原子炉安全専門審査会第27部会
Cグループ第8回会合議事次第

原子炉安全専門審査会第27部会（北海道電力株式会社泊発電所（1，2号原子炉の設置））
Cグループ議事概要（案）

泊発電所（1，2号炉）

泊発電所（1，2号炉）
原子炉建屋設置地盤の安定性に
関する指摘事項について

第 1.1 図 静的・動的単純せん断試験装置図

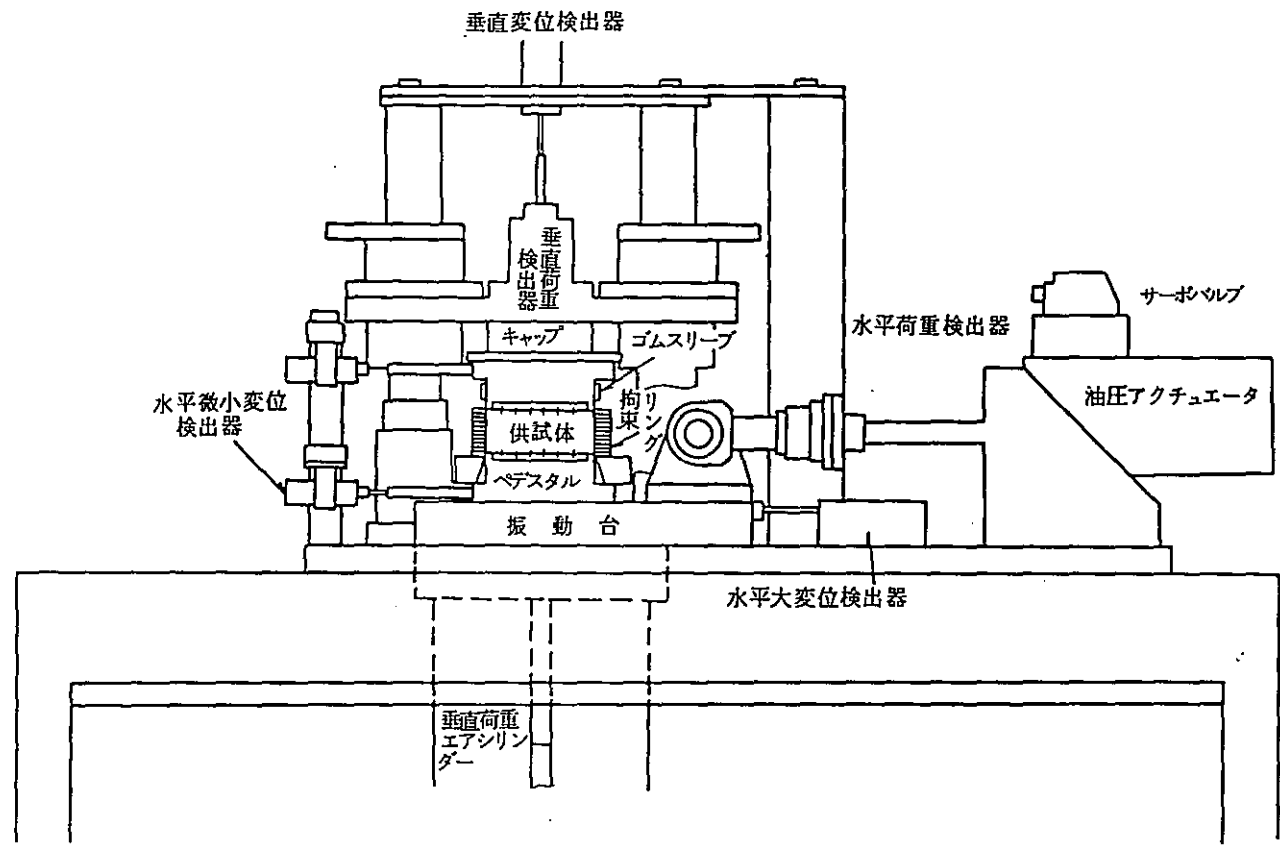
1. 断層の単純せん断試験がCU条件に相当することを説明すること。

(1) 試験の手順

断層の単純せん断試験の手順は、以下に示すとおりである。

(a) 単純せん断試験の供試体は、内径5cm、高さ2cmの円型鋼製リングを断層面に静かに押し込んで採取し、含水比が変化しないようにシールする。

(b) 単純せん断試験装置は、第1.1図に示すもので、ゴムスリーブを取付けた供試体を装置にセットした後、ダイヤルゲージをセットし、所定の垂直荷重により供試体を圧密沈下させる。

排水は、上、下端に設置したホースメタルを通して行う。

(c) 供試体の圧密沈下が落ち着いた段階で、非排水等体積の条件で静的あるいは動的な水平荷重を加え微小変位検出器でせん断変形を測定する。

第 1.1 図 FEMモデルのせん断力分布と換算 A_i分布

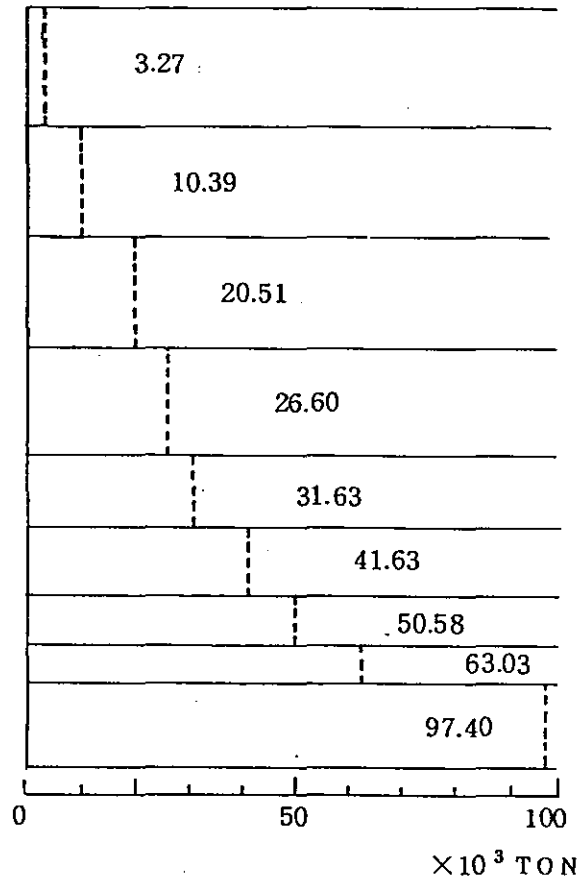
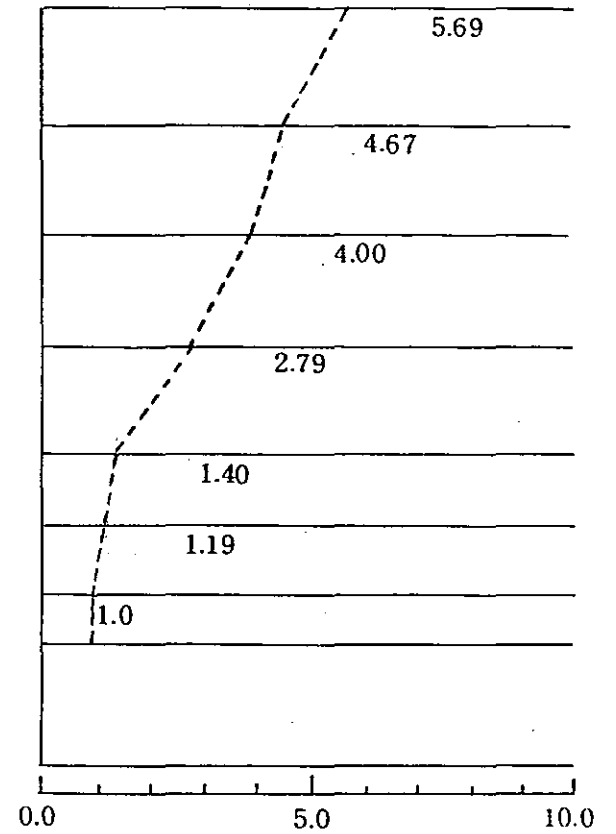
1. $3 C_I$ に対応する原子炉建屋のせん断力分布を提出すること。

質点系モデルの固有値解析から得られる A_i 分布から質点系モデルのせん断力を算出し、これを用いて FEM モデルのせん断力分布を求めている。

FEM モデルのせん断力分布と、このせん断力分布から算出した換算 A_i 分布を第 1.1 図に示す。

第2.1図 入力地震動の作成

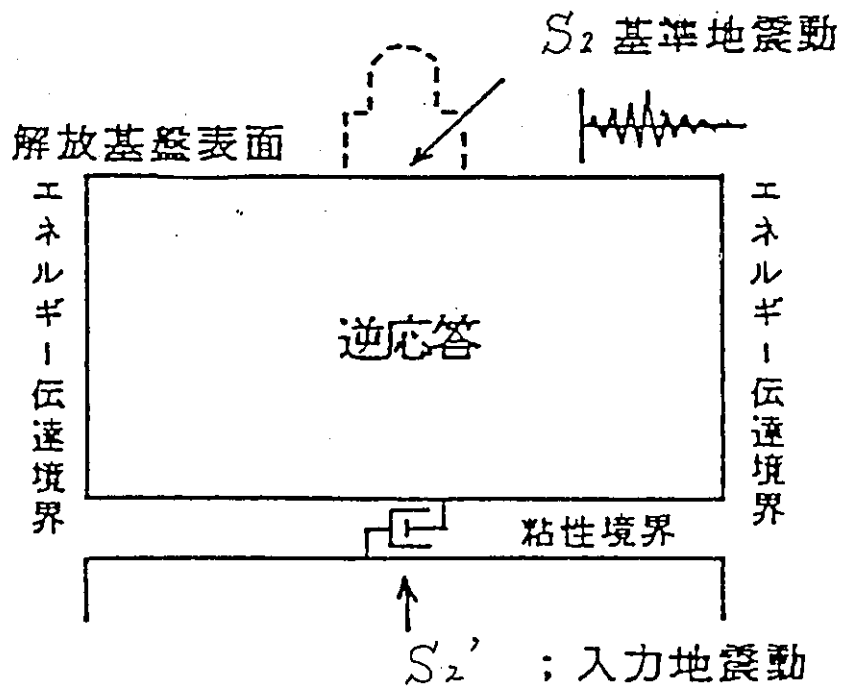
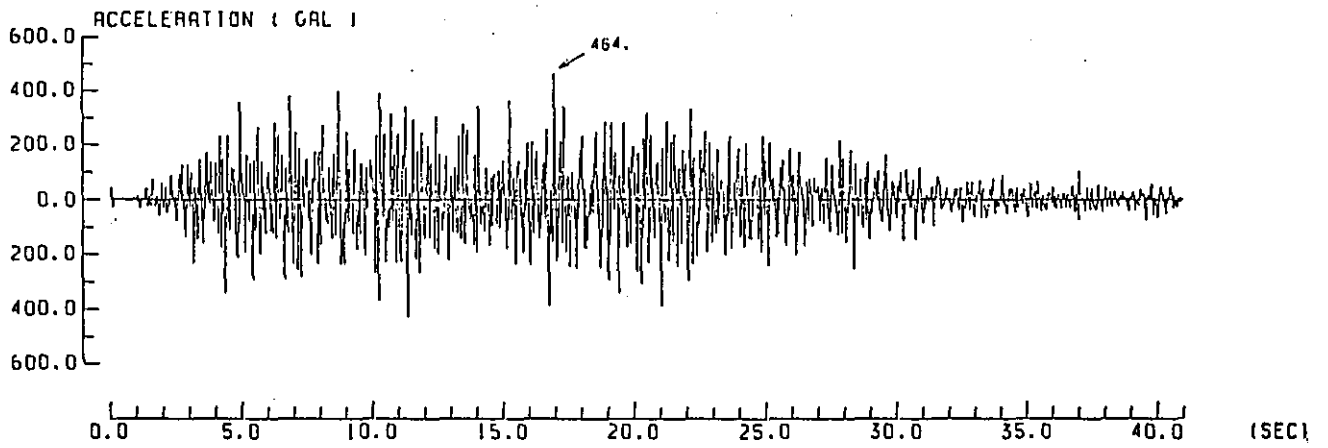
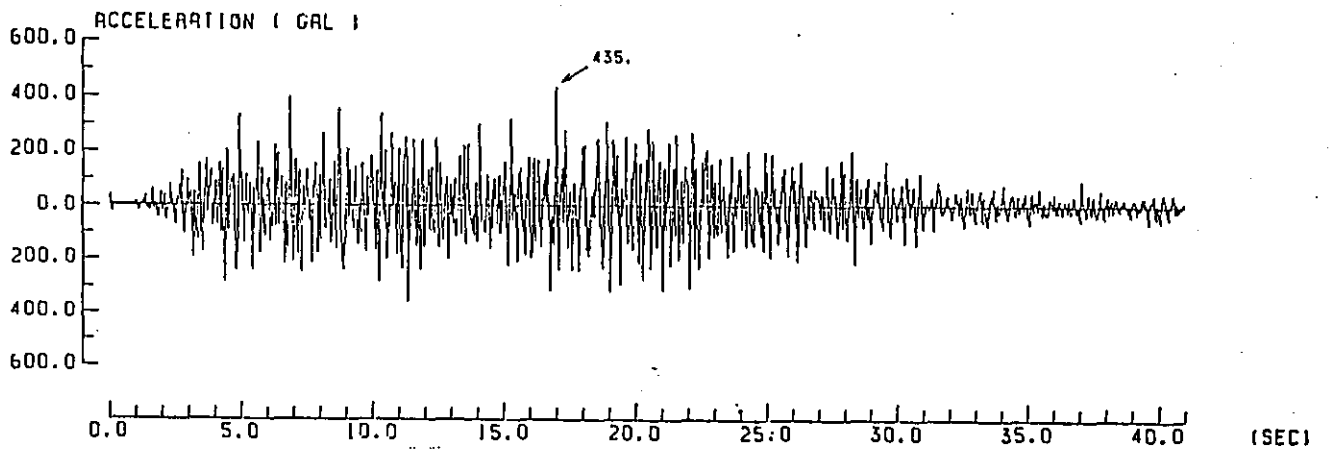
2. 動的解析で用いた入力地震動の波形を示すこと。

解析モデル基礎底面 ($EL - 200 m$) での入力地震動は、第 2.1 図に示すとおり基準地震動 ($SK2$) の定義された原子炉建屋基礎底面 ($EL 2.3 m$) から FEM モデルで逆応答を行うことにより作成している。

第 2.2 図に、1 号炉、第 2.3 図に 2 号炉で用いた入力地震動の加速度波形を示す。

第4.1図 平均主応力の局所安全係数への影響

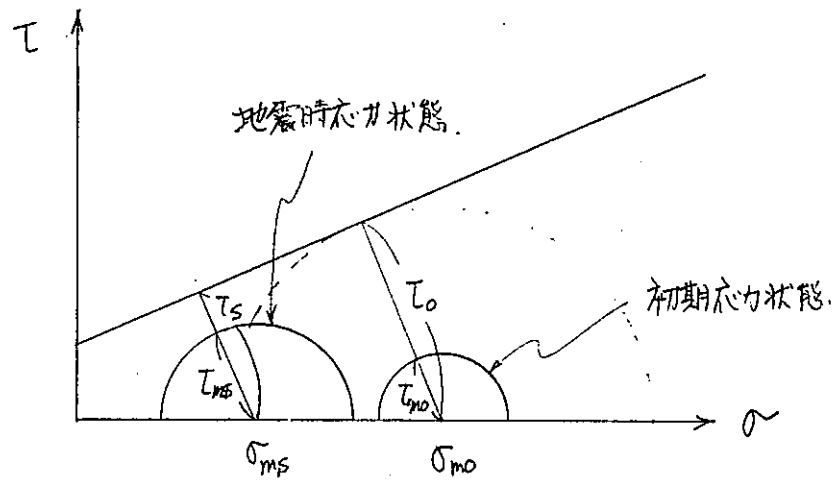
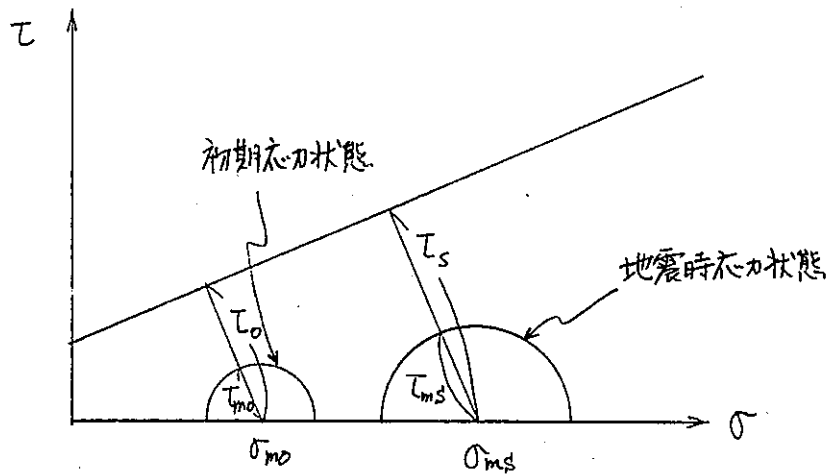
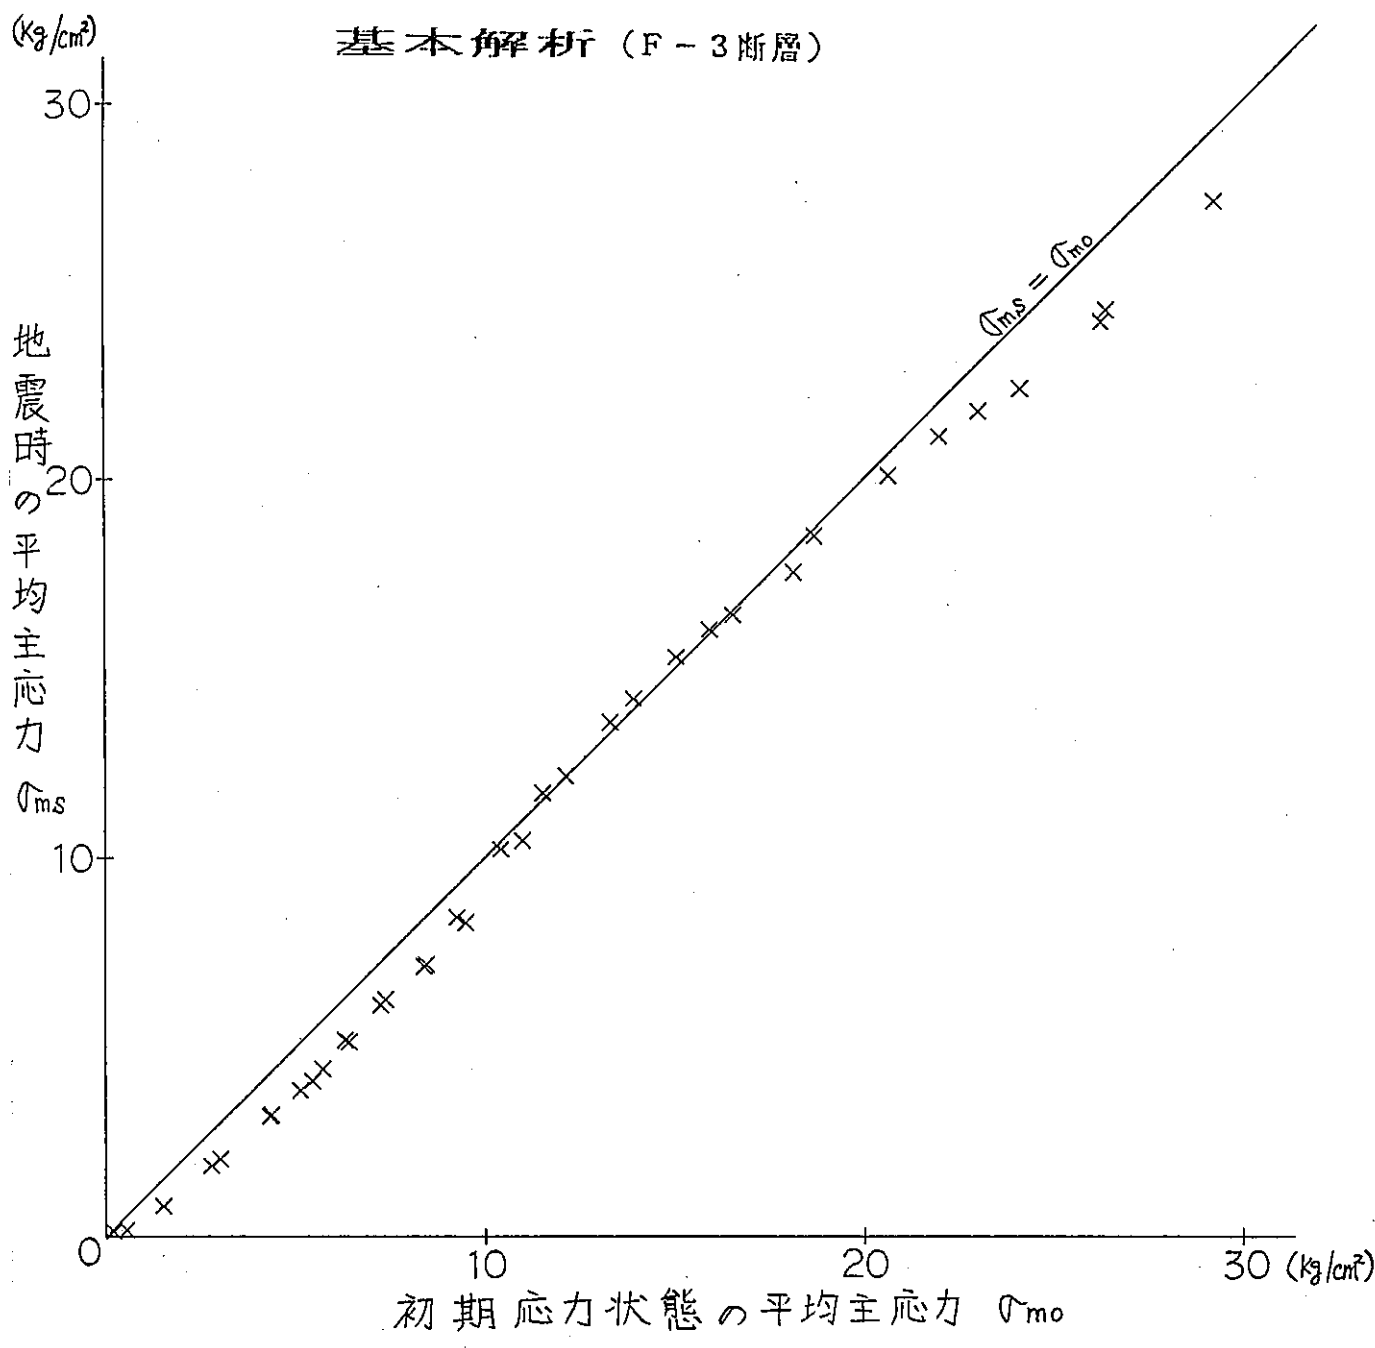
4. 断層の局所安全係数について、初期応力状態の強度を基準にして地震時の検討をすること

初期応力状態と地震時応力状態については、下記の2つのケースが考えられる。

i) 地震時に平均主応力が減少する場合

第4.1図に示すように、モールの応力円の中心が、地震時に減少方向に移動する場合であり、初期応力状態の強度を基準にした局所安全係数(以下 f_s' とする)は、従来の局所安全係数 f_s よりも大きくなる。

ii) 地震時に平均主応力が増加する場合

第4.1図に示すように、モールの応力円の中心が、地震時に増加方向に移動する場合であり、 f_s' は、 f_s よりも小さくなる。

第5.1図 F-1断層の局所安全係数時刻歴 (S_{R2})

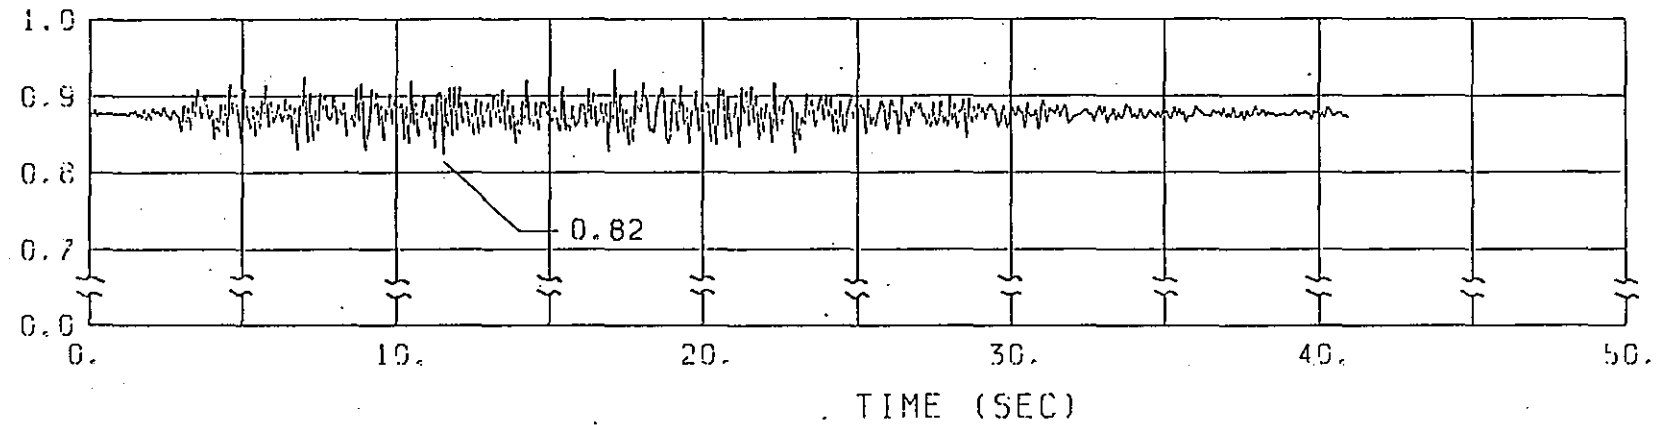
5. F-1断層の動的解析の局所安全係数の時刻歴を示すこと。

S₁₂の地震動に対する動的解析により得られたF-1断層の局所安全係数の時刻歴を第5.1図に示す。

これによると、F-1断層は、地震力が作用した場合に、局所安全係数が1.0を下回っている。
